沈阳市建设工程规划许可变更批前公示板

沈阳有研矿物化工有限公司位于沈阳经济技术开发区细河八北街12号的工业项目规划变更批前公示

变更前总平面图

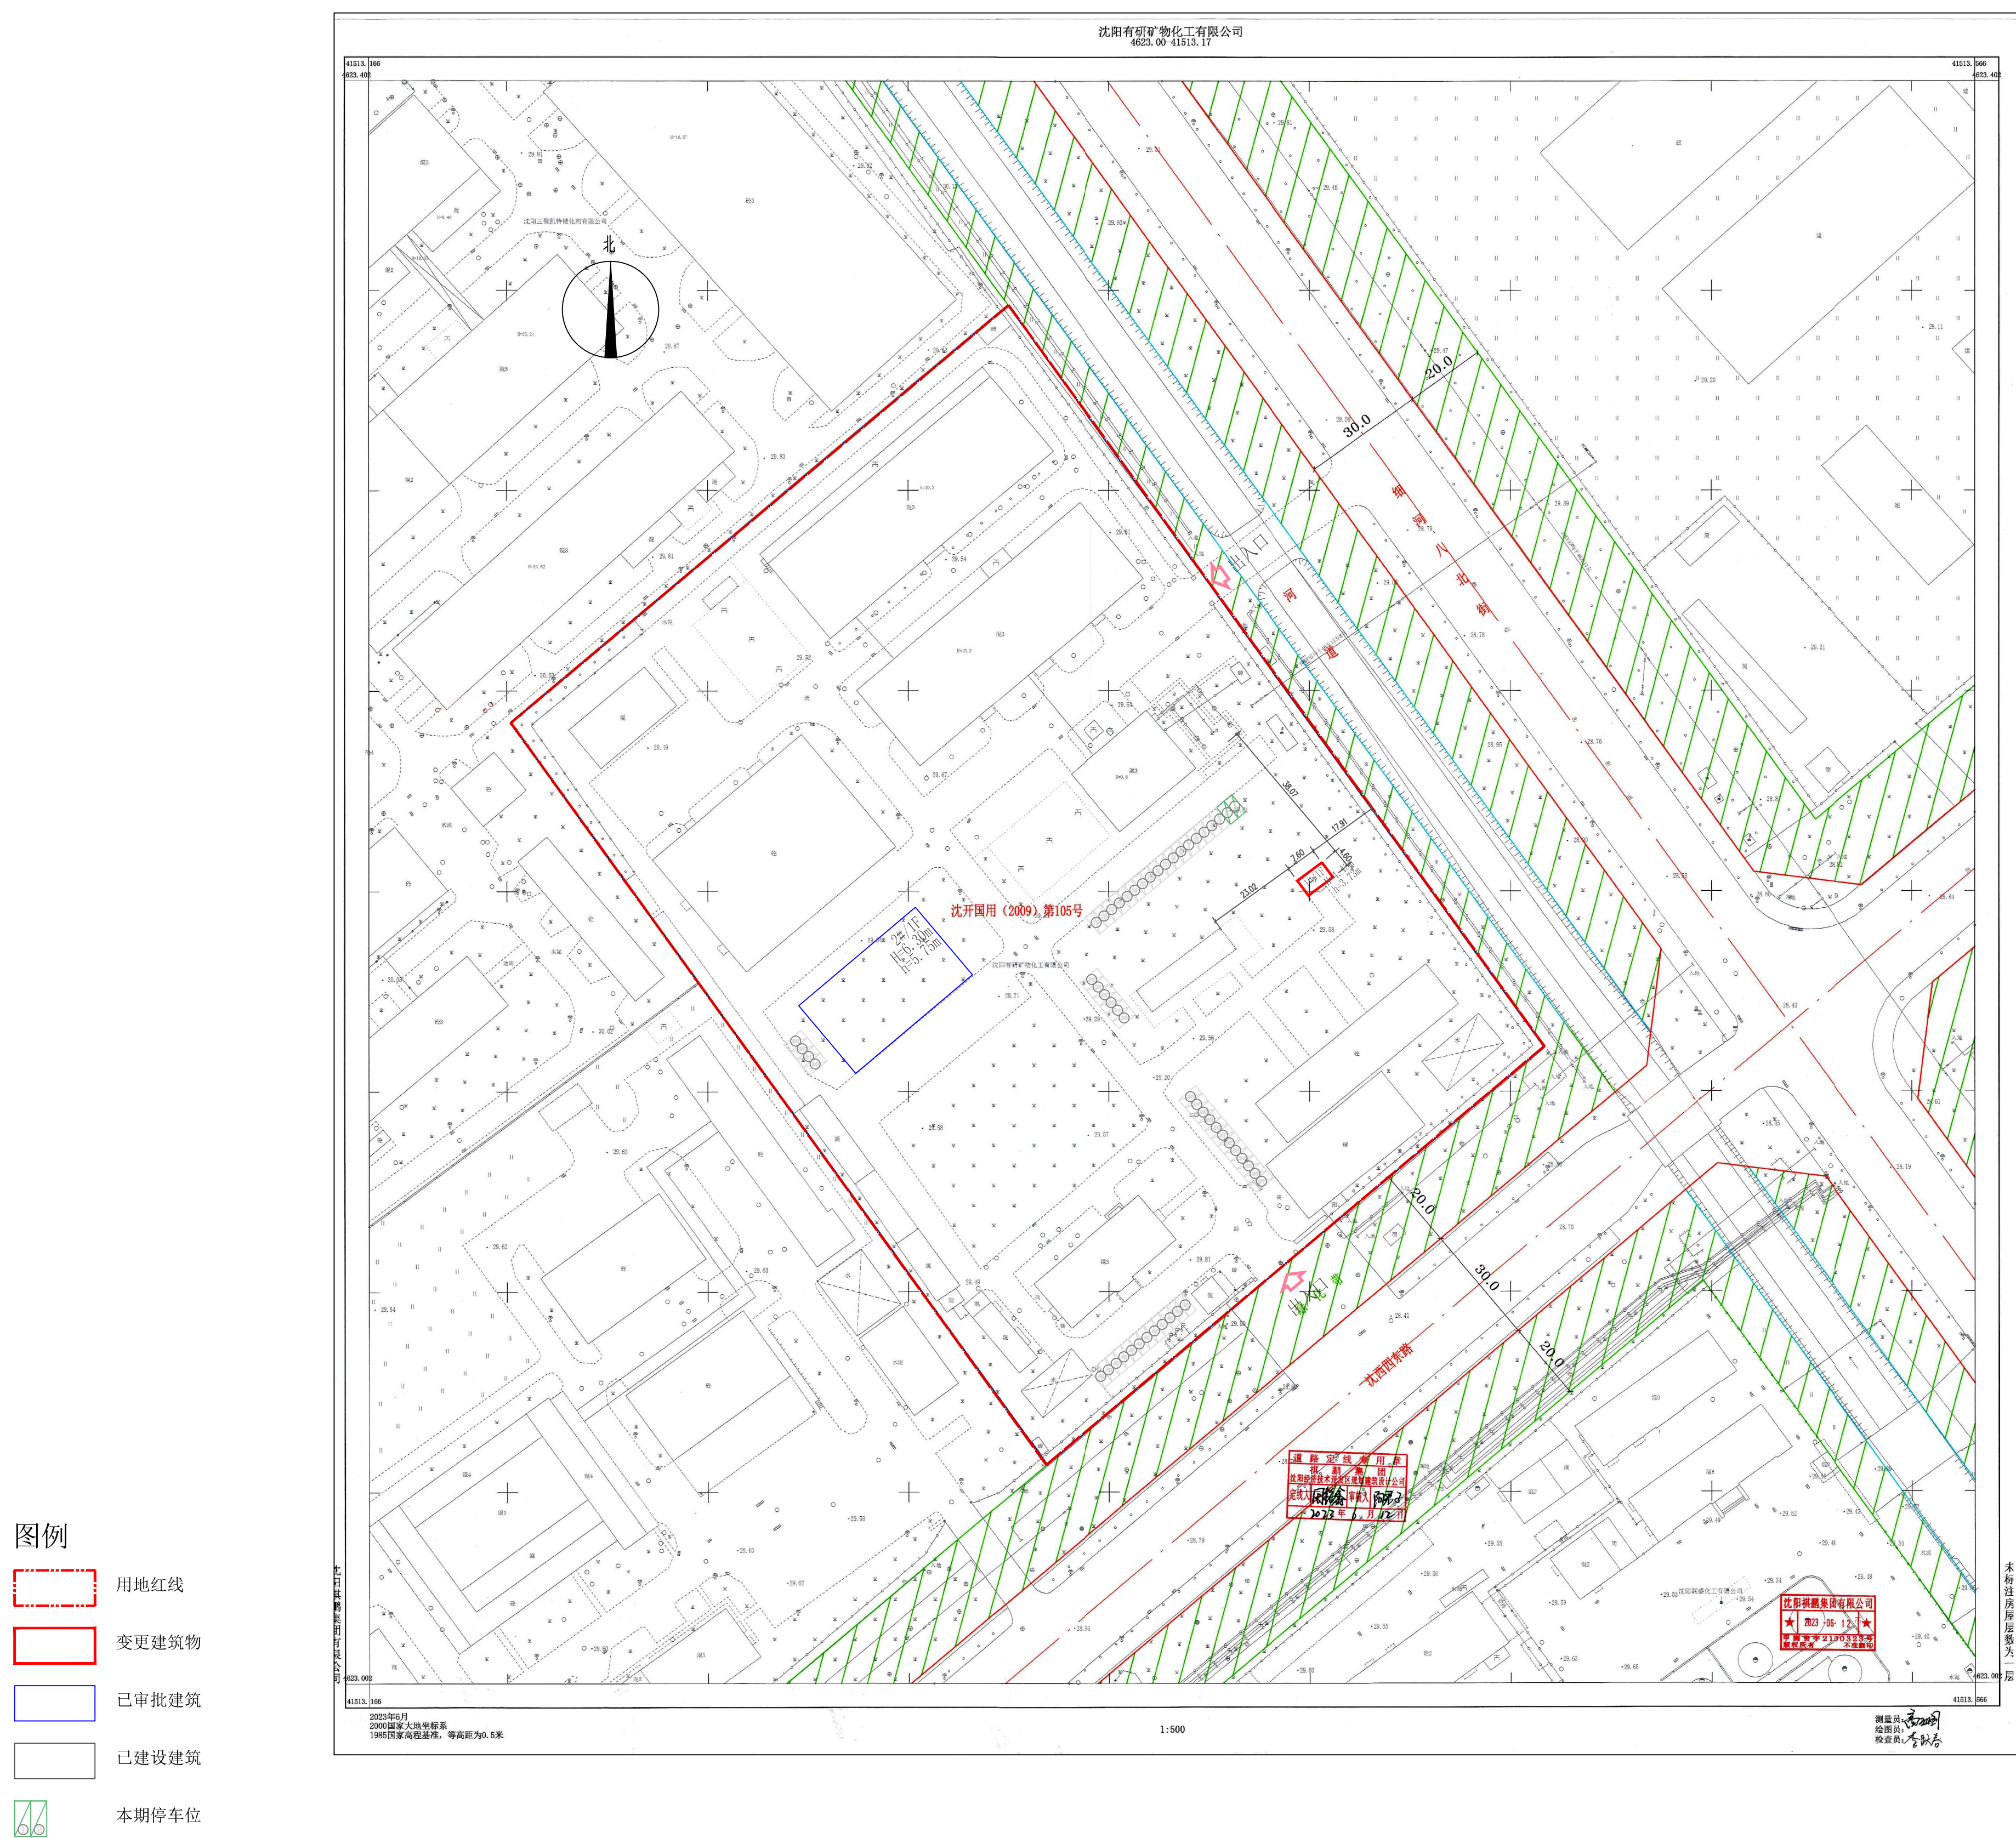
沈阳有研矿物化工有限公司位于沈阳经济技术开发区细河八北街12号的工业项目，规划用地性质为工业用地，用地面积为36831.68㎡。建设单位申请规划许可变更，主要变更内容为：1#危废库与红线间距由20.22m变更为17.91m，1#危废库与北侧建筑之间间距由34.44m变更为38.07m，1#危废库与西侧建筑之间间距由15.00m变更为23.02m，地上高度由4.40m变更为4.43m，建筑高度由3.70m变更为3.73m。容积率及建筑密度不变。现已委托设计单位按照相关技术标准和规范完成建设工程规划设计方案调整现予以公示并公开征求意见。
